<b>Title - Sujet</b> MSVS - SMP Vehicles		
<b>Solicitation No. - N° de l'invitation</b> W8476-06MSMP/J		<b>Amendment No. - N° modif.</b> 012
<b>Client Reference No. - N° de référence du client</b> W8476-06MSMP		<b>Date</b> 2012-03-27
<b>GETS Reference No. - N° de référence de SEAG</b> PW-\$\$BW-008-22199		
<b>File No. - N° de dossier</b> 008bw.W8476-06MSMP	<b>CCC No./N° CCC - FMS No./N° VME</b>	
<b>Solicitation Closes - L'invitation prend fin</b> <b>at - à 02:00 PM</b> <b>on - le 2012-05-23</b>		<b>Time Zone</b> <b>Fuseau horaire</b> Eastern Daylight Saving Time EDT
<b>F.O.B. - F.A.B.</b> Specified Herein - Précisé dans les présentes <b>Plant-Usine:</b> <input type="checkbox"/> <b>Destination:</b> <input type="checkbox"/> <b>Other-Autre:</b> <input checked="" type="checkbox"/>		
<b>Address Enquiries to: - Adresser toutes questions à:</b> McMillan, Maryanne		<b>Buyer Id - Id de l'acheteur</b> 008bw

**Demande de propositions (DDP) portant sur les véhicules de modèle militaire normalisé (MMN)**

**Modification n° 012**

TABLEAU BA-7-1 – EXIGENCES RELATIVES À L'INTERFACE DE L'ÉCHELLE ET DES ESCALIERS

**Figure 1 – INTERFACE DE L'ÉCHELLE**

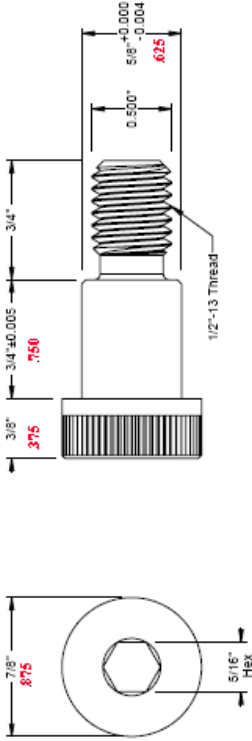
Tableau BA-7-1, Exigences relatives à l'interface de l'échelle et des escaliers (pièce jointe 2 de la présente modification 012)

- L’interface pour l’échelle d’accès doit être dotée de quatre entrées de clé :
- 2 entrées espacées horizontalement de 14 po, centre à centre.
  - Les entrées de clé doivent être suffisamment grandes pour accueillir la vis à épaulement illustrée.

« Les ridelles du tracteur d'artillerie, lorsque placées en position horizontale, doivent être équipées du matériel nécessaire pour permettre l'installation des escaliers et des échelles VSE. Les exigences d'interface relatives à l'échelle et aux escaliers sont illustrées dans le tableau 7-1, pièce jointe BA-7, appendice BA, annexe B de la partie 7. »

« Des dispositifs d'attache pour les marchepieds d'accès et l'échelle VSE doivent être prévus sur les longerons de cadre de châssis de chaque côté de la plate-forme cargo, du verrou ISO central jusqu'à l'arrière de la plate-forme. Les exigences d'interface relatives à l'échelle et aux marchepieds figurent au tableau 7-1, pièce jointe BA-7, appendice BA, annexe B de la partie 7. »

« Les exigences d'interface relatives à l'échelle et aux marchepieds (réf BA-7-184) doivent être visibles pour permettre l'installation des escaliers et de l'échelle VSE lorsque les ridelles sont en position verticale abaissée. »

Figure 2 – EXIGENCES D'INTERFACE RELATIVES AUX ESCALIERS

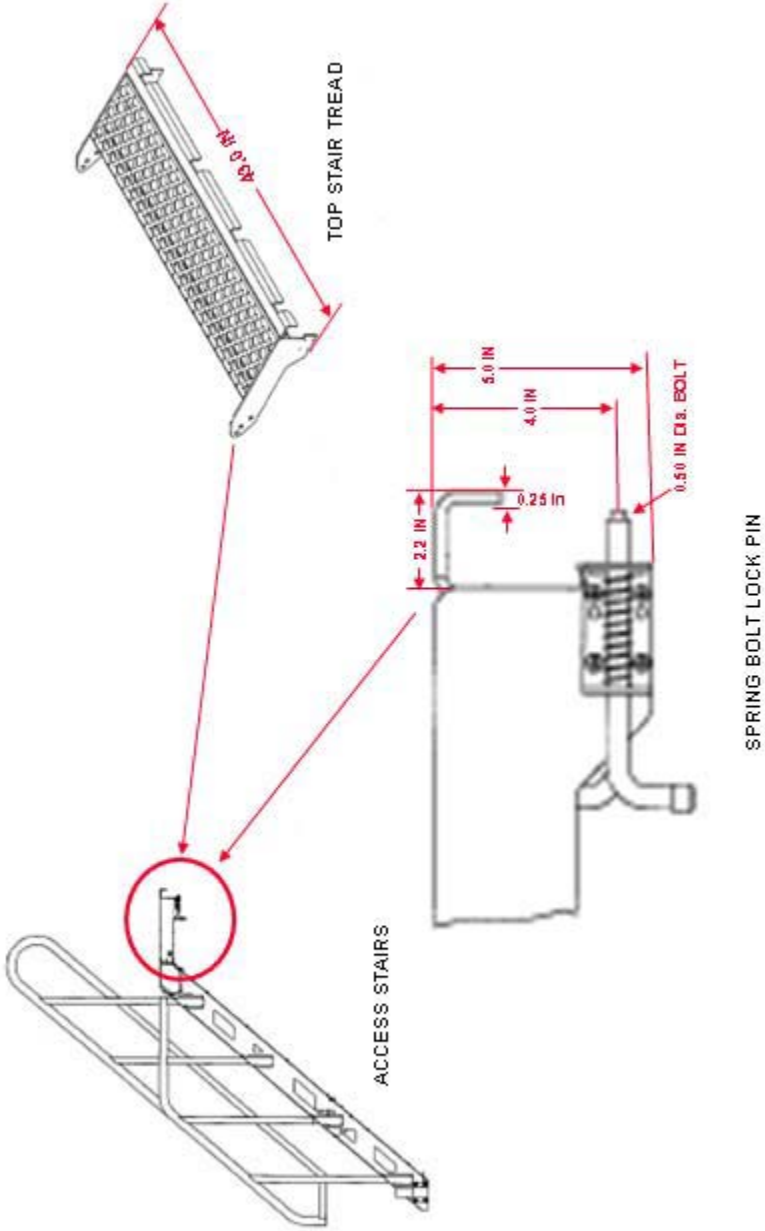
**EXIGENCES RELATIVES À L'INTERFACE DES ESCALIERS**

Les escaliers d'accès sont conçus pour être placés par-dessus un rebord. Le crochet de montage sur les escaliers est conçu pour être placé par-dessus le rebord et fixé en place par le pêne demi-tour.
